Sagsnr.
2015-0092943

Bilag 3. Notat med forvaltningens bemærkninger til henvendelser

Dokumentnr.
2015-0092943-4

Tegning 13A - bebyggelsesplan

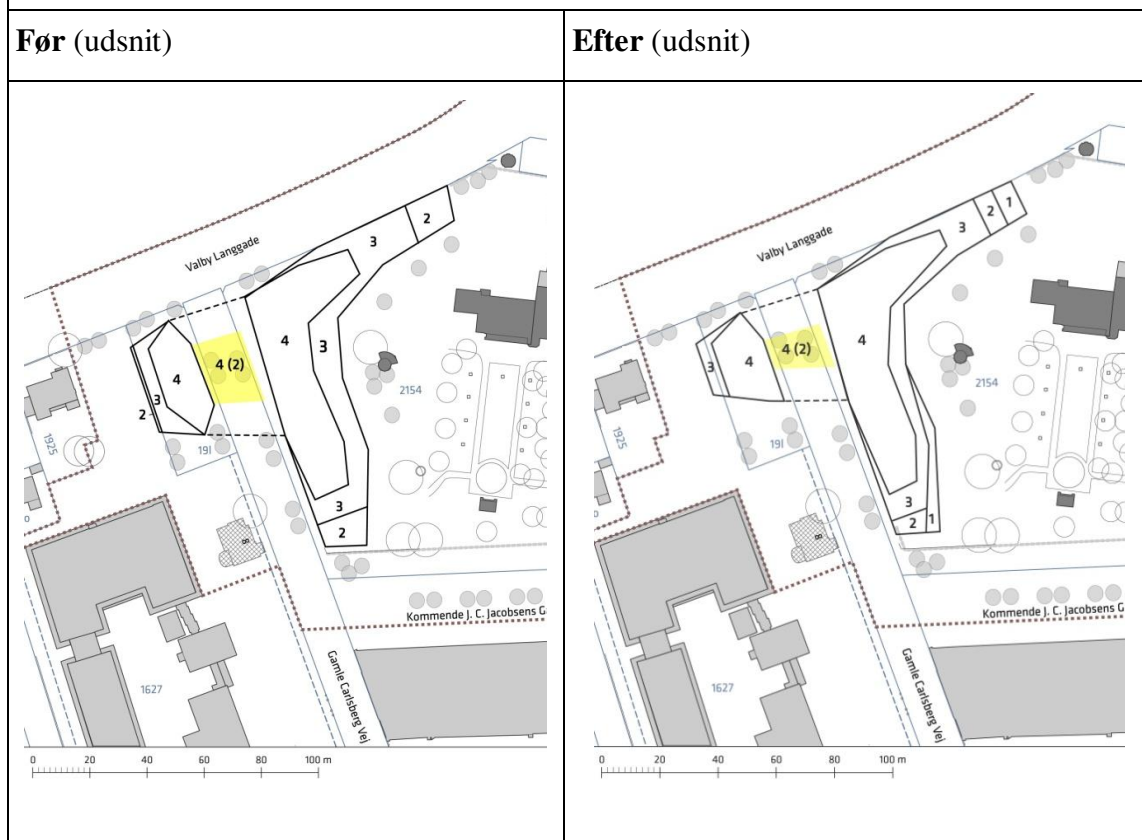
Forvaltningen bemærker, at bygherre har foretaget en række justeringer i projektet i forhold til den bebyggelsesplan, der har været i offentlig høring. Forvaltningen vil derfor foreslå en række ændringer af byggefeltet, herunder en reduktion af overbygningen over Gamle Carlsberg Vej, en forøgelse af højden på 2., 3. og 4. etage mod Valby Langgade samt en forøgelse af bygningen mod vest, hvor afstanden til skel reduceres fra ca. 21 meter til ca. 18,5 m.

Behovet for øgede højder mod Valby Langgade skyldes dimensionering af teknik i forbindelse med lavenergikrav (dette forhold var undervurderet i det skitseprojekt, som lå til grund for lokalplanforslaget, og har forøget huset med 0,5 m) samt, at huset ikke følger det faldende terræn.

Forvaltningen foreslår, at lokalplantegning 13A justeres som illustreret i skemaet.

Byggefeltet foreslås ændret som illustreret nedenfor.
